●イチエフ事故原因追求

2号機 格納容器圧力変化に原子炉圧力、原子炉水位変化、CAMS 測定値…時間軸を合わせた図表

(2022 第6回進捗報告)添付資料3-26 図2-3 2号機 格納容器圧力変化 図に筆者の考察を(文章)朱記

## 1. 原子炉格納容器の閉じ込め損傷の原因

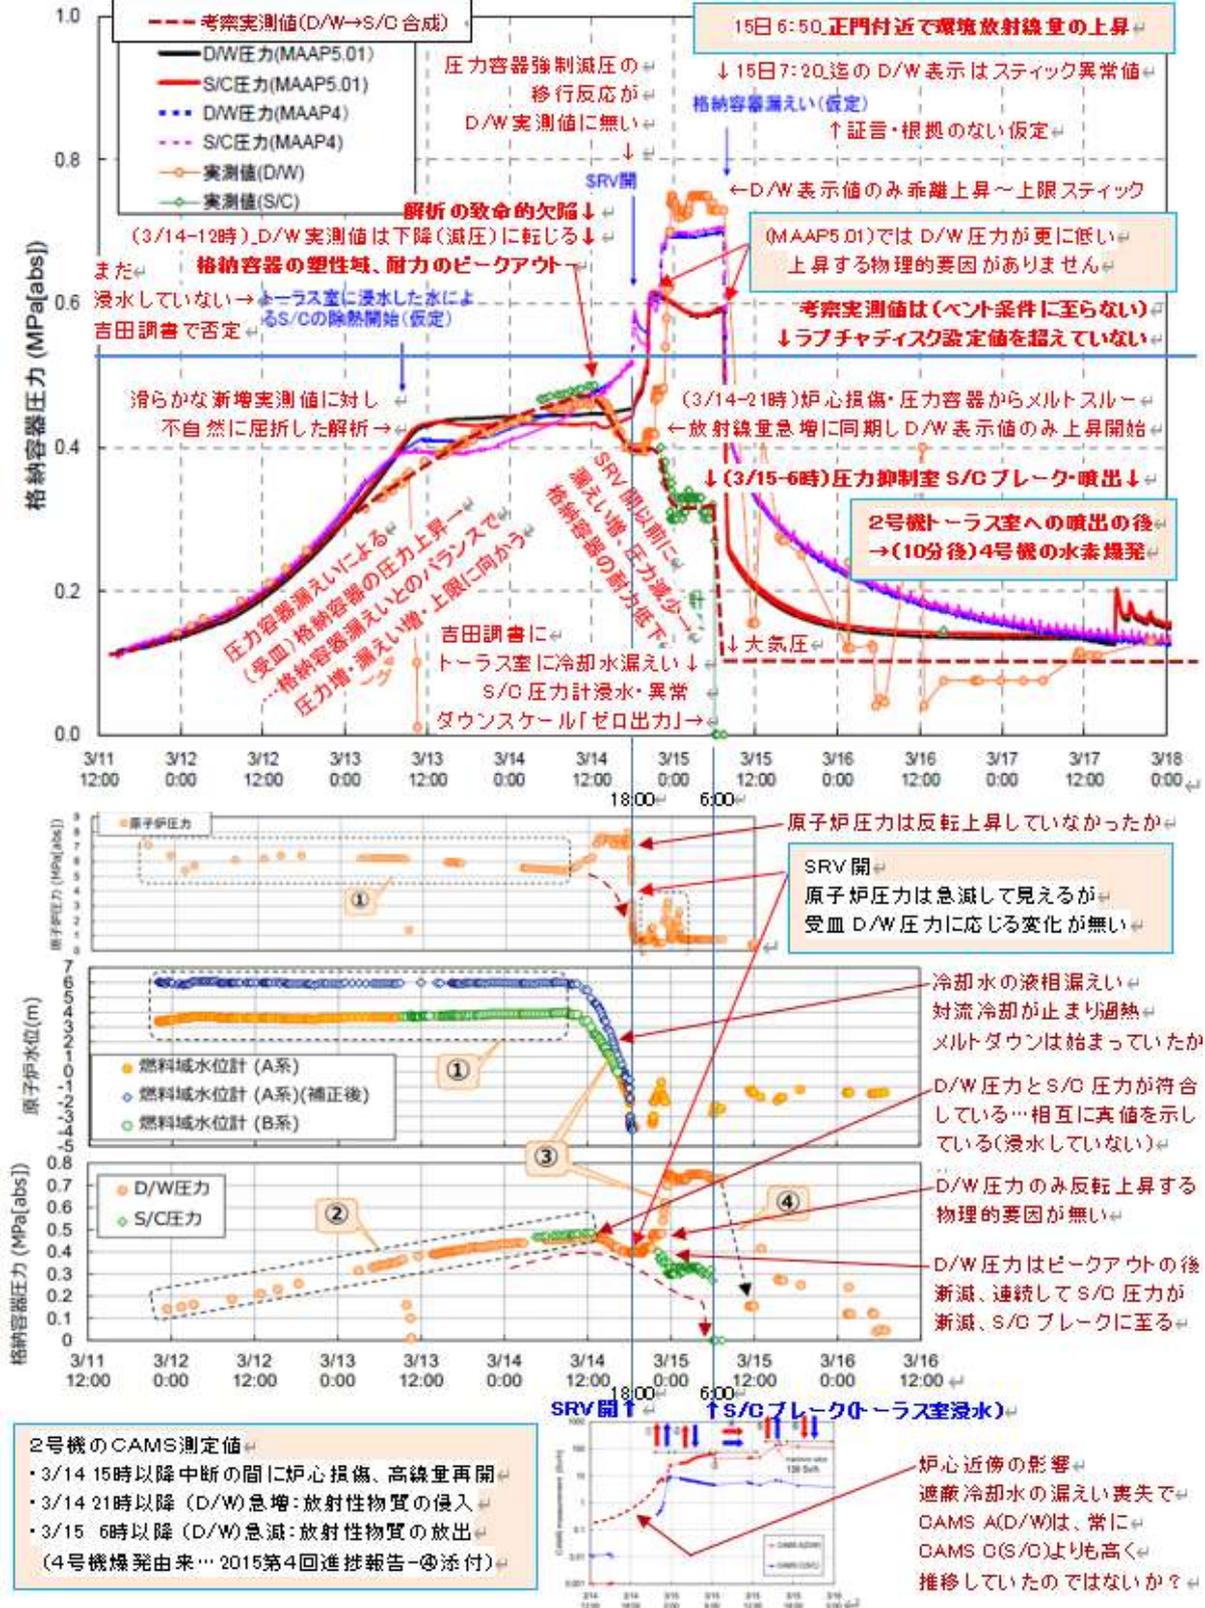
2号機\_格納容器 (D/W) 圧力は (圧力容器漏えいの受皿となり) 事故直後から漸増するが、ラプチャディスク設定圧力を超えることなく (3/14\_12 時) 耐力のピークアウト (塑性域破口の始まり) -以降漸減 (破口の進行) - (3/15\_6 時) 終に圧力抑制室 (S/C) でブレーク (塑性域破口の顕在化) = 【ベント圧力以下での破綻】に至った。

事故直後から 3/14\_12 時まで、原子炉はスクラム閉塞状態からの漏えいを示す圧力低下が続き、受皿 D/W 圧力の実測値は漸増し、D/W 圧力増に伴い D/W 漏えいが比例的に増す、滑らかな飽和曲線を示しています。D/W 圧力 (MAAP5.01) は、3/13 日 トーラス室に浸水 S/C の除熱 (仮定) を採用し、屈曲後一定値としている。根拠のない仮定によって歪み、実測値 (D/W) の滑らかな上昇・飽和曲線を模擬していないのではないですか。

3/14\_12 時から、実測値 (D/W) はピークアウト、下降に転じる。D/W の限界、顕著な漏えいが始まっています。

D/W 圧力 (MAAP5.01) は、ピークアウト変曲点 (465kPa[abs]/12 時)、下降・停滞 (420kPa[abs] /21 時以降) を模擬していません。3/14\_18 時 SRV 開、直後上昇 (するも 700kPa [abs] には至らず) 600kPa [abs] で留まる形まで、解析は実測値 (D/W・S/C) のどちらとも整合していないのではないですか。

MAAP による解析は、条件の設定やモデルによる不確かさがあり、事故時の挙動を完全に再現するものではありません。トーラス室浸水の仮定については、トーラス室滞留水の上昇ペース等について一定の仮定を置いて解析し、格納容器圧力の緩慢な上昇を再現しうることを示したものであり、完全に一致する結果とはなっておりません。また、Q1-2 でご質問いただいた原子炉圧力上昇についても、絶対値には差がありますが、ピークを持った圧力推移について再現されていると考えます。

Q1-1 と同様の回答となります。

※評価モデル(東電事故調査報告書の添付11-2)…(に3号機追記)

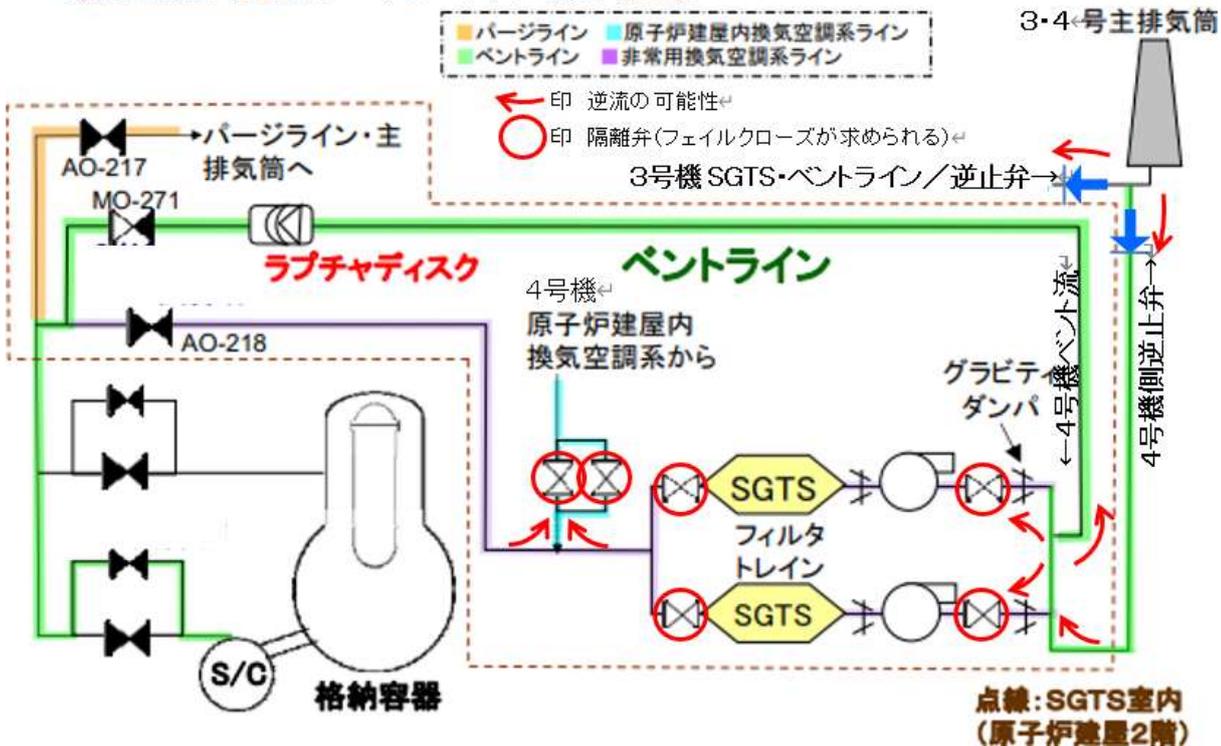
非常用ガス処理系（SGTS）に建屋から排気が流れフィルタトレインが機能するには排風機（負圧）が必須で、非常用電源まで失って運転はできません。異常があった時に開となる設計の隔離弁（F0）はありません。

（例えば\_4号機 S/C ベント時、SGTS 弁が（異常時開）であれば、4号機の建屋内空調系へ逆流する。）

（13日\_3号機 S/C ベント時、SGTS 弁が（異常時開）であれば、まず3号機の建屋内空調系へ逆流する。）

非常時に（ベント等）格納容器からの圧気が人エリア・建屋内空調系に逆流することはあってはなりません。

SGTS 及び（逆止弁がない）建屋に通じる主要隔離弁は、（運転時以外は常時閉管理とし）FC：フェイルクローズが採用されています。事故報告書・評価モデルは間違っていないですか。

非常用ガス処理系は、事故時に機能する必要があるため、非常用ガス処理系に設置されている弁において、建屋からの排気が流れる流路に設置されている弁は、何らかの異常があった時には開（F0：フェイルオープン）となる設計となっております。
